Keuringsverslag van een elektrische laagspanning- en zeer lage spanningsinstallatie

NIET CONFORM

Datum keuring: 06/04/2023

Straatnaam Jan Hammeneckerstraat
Huisnummer 12
Busnummer
Postcode 2880
Gemeente Bornem
Land België

Afbeelding schakel- en verdeelbord:

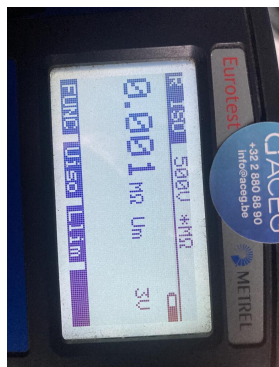
15.14 Een alpolige scheidingsschakelaar is te voorzien om bord volledig spanningsloos te kunnen zetten. (Boek 1 Onderafdeling 5.3.5.1.B. en nota)

16.01 Een verzegelbare algemene differentieelschakelaar dient geplaatst te worden aan het begin van de installatie. (Boek 1 Onderafdeling 4.2.4.3.)

17.02 De smeltveiligheidshouders of houders van automatische schakelaars dienen voorzien te worden van kalibreerelementen. (Boek 1 Onderafdeling 5.3.5.5.A.)

17.07 Zekeringen en automaten ter bescherming van éénzelfde stroombaan moeten dezelfde nominale stroomsterkte hebben. (Boek 1 Onderafdeling 4.4.1.5.)
